D.A. n. 344 /GAB del 24/11/2025

OGGETTO: PROGETTO PER LA REALIZZAZIONE DI UN IMPIANTO AGROVOLTAICO DI POTENZA DI PICCO 22,617 MWP E POTENZA IN IMMISSIONE 18,900 MW DENOMINATO "H363 - C.DA TUPPE" E RELATIVE OPERE CONNESSE DA REALIZZARSI NEL COMUNE DI BURGIO (AG)

Procedimento: Procedura di Valutazione impatto ambientale (VIA) ai sensi dell'art. 23 del D.Lgs. 152/06 e ss.mm.ii.

PARERE ISTRUTTORIO CONCLUSIVO CTS N. 636 DEL 30.09.2025

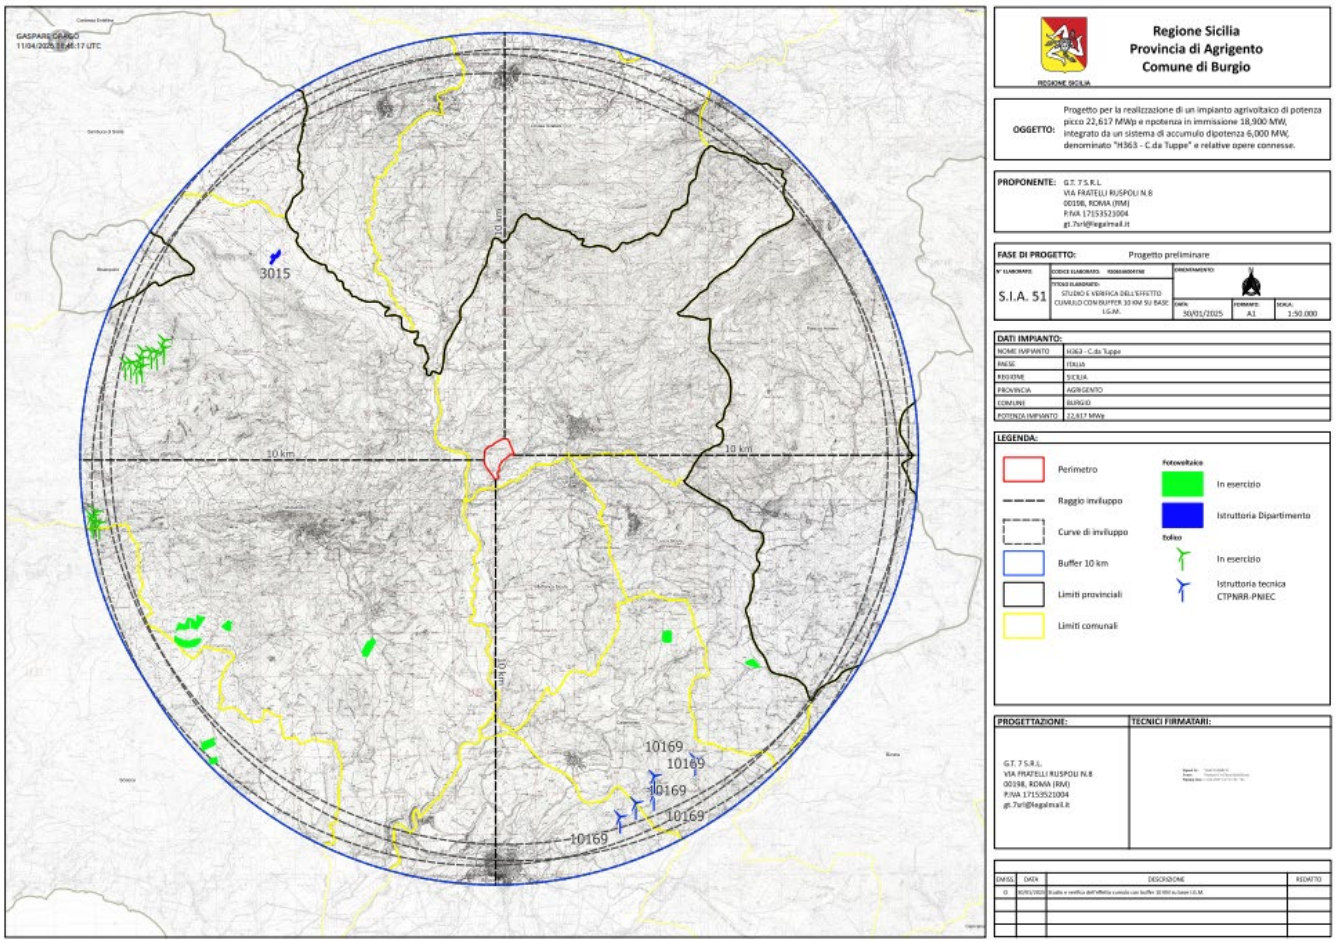
Criticità n. 16

La documentazione prodotta dovrà essere adeguata per considerare adeguatamente l'effetto cumulo con altri progetti ed impianti FER limitrofi già realizzati o in previsione di realizzazione (considerando anche i progetti sottoposti a procedura VIA nazionale e P.A.S.) nel raggio dell'area vasta di studio individuata (10 km). Nello specifico, dovrà essere valutato l'effetto cumulo con riferimento all'avifauna migratrice, agli aspetti percettivi sul paesaggio ed al consumo di suolo. Dovrà essere prodotta una relazione dettagliata volta, fra l'altro, a dimostrare gli assunti del proponente in ordine ai potenziali impatti cumulativi. Con riferimento agli impatti cumulativi per la componente paesaggio dovrà essere prodotto un numero adeguato di report fotografici ante e post operam da più punti di vista (strade di normale accessibilità, percorsi panoramici, luoghi simbolici, beni culturali ecc). Le simulazioni dovranno comprendere l'effetto complessivo degli altri eventuali impianti esistenti, autorizzati, o in corso di valutazione, in modo da poter meglio stimare gli effetti del cumulo visivo.

Riscontro del Proponente.

RS06SIA0047A0 Studio e verifica dell'effetto cumulo con buffer 10 km su base I.G.M.
